サービスキャンペーン通知書

平成14年 9月20日

※整理番号		サービスキャンペーン開始日	平成14年 9月下旬
不 具 合 の 内 容	海上保安庁殿向け車両において、当社で取付けした無線機カバーが、海上保安庁殿にて後付けする無線機の本体側面に付いているアンテナ用コネクタと干渉し、格納しにくい状況となった。 なお、無線機本体のアンテナ用コネクタが無線機カバーと干渉しても、無線機の機能への影響はありません。		
改 善 内 容	アンテナ用コネクタと干渉しないように無線機カバーの一部を切り欠いたものと交換する。		
自動車使用者等に周知させるための措置	使用者を全て把握しているので、訪問により通知する。

A部 詳細関係図

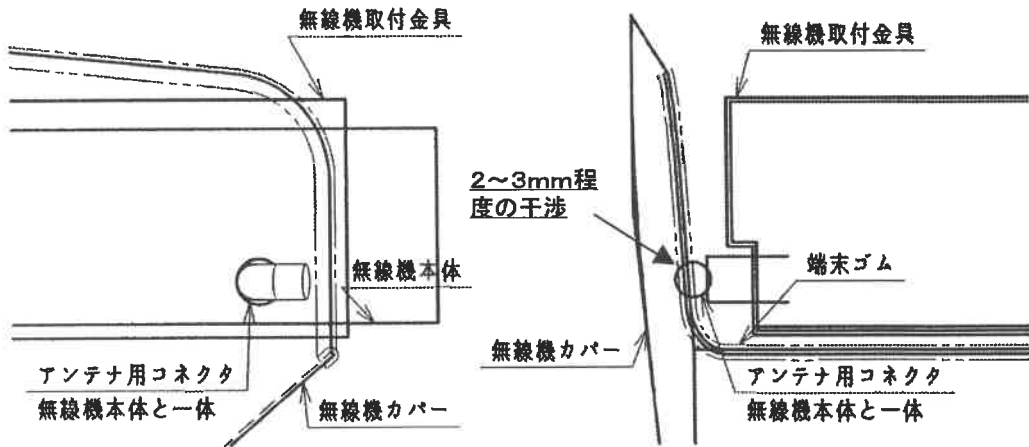
1. 不具合内容

無線機本体のアンテナ用コネクタが、当社取付けの無線機カバーと干渉し、格納しにくい。

2. 対策

干渉部位を切り欠いた形状の無線機カバーと交換する。

対策後の詳細関係図
